# Comune di Cesena

VARIANTE a Piano Attuativo  
di iniziativa privata  
per l'area di Pievesestina  
12/02 - AT4a

**Relazione**

**R1**

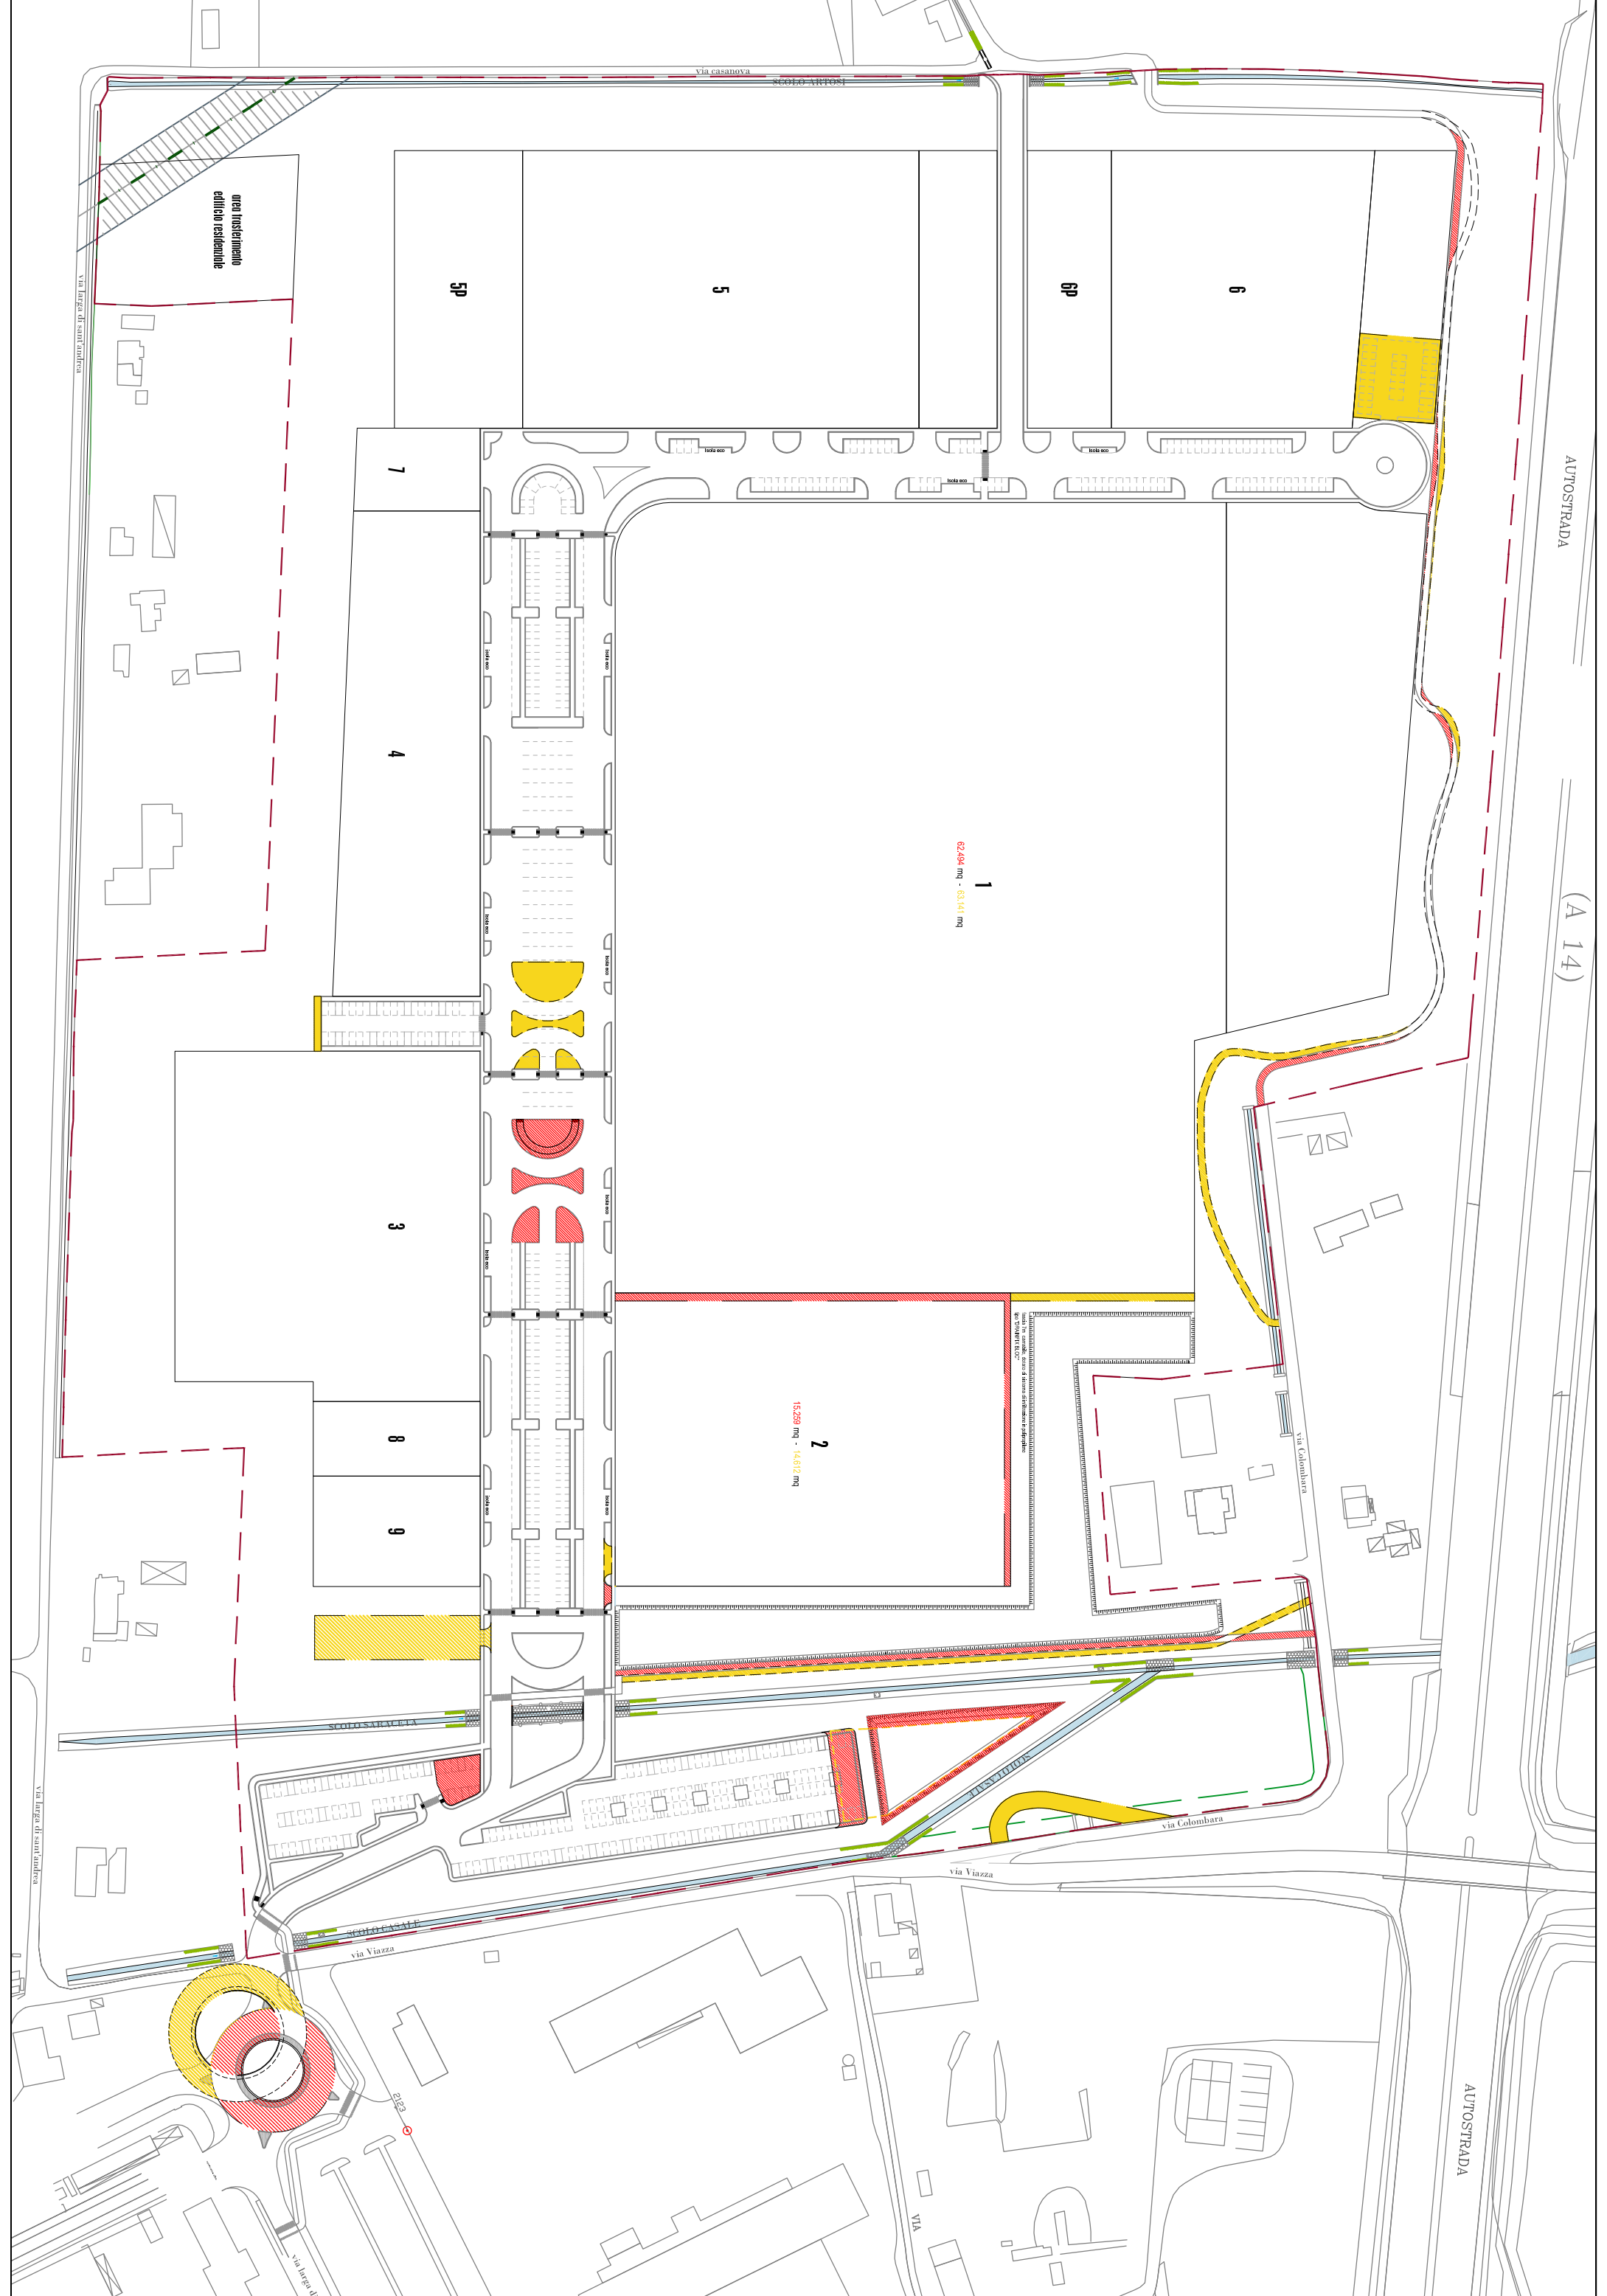
Le modifiche ai parcheggi riguardano una riduzione di 28 posti auto per una sup. complessiva di 900 mq nella parte nord-ovest della lottizzazione, ed un aumento di 18 posti auto pari ad una superficie di 634 mq nei parcheggi adiacenti all'ingresso della lottizzazione nella parte sud-est. Nella tavola allegata sono riportate le modifiche apportate.

Come si può notare si tratta di modifiche che non incidono minimamente sull'impatto acustico previsionale dell'area e dei ricettori presenti.

L'unico aspetto degno di segnalazione può essere rappresentato da una modifica della viabilità che incide sulla parte parcheggi dei mezzi di trasporto. Si tratta di una modifica molto modesta e tale da non determinare impatti significativi. Vanno comunque adottati alcuni criteri gestionali di tali aree per evitare emissioni di rumore e gassose dovute ai mezzi accesi per gli impianti frigo durante la sosta, oltre che una vigilanza di sicurezza.

Si tratta nel primo caso di dotare le piazzole di sosta di allaccio alla rete elettrica in modo tale che i gruppi frigo dei mezzi siano alimentati direttamente e non dai motori termici .
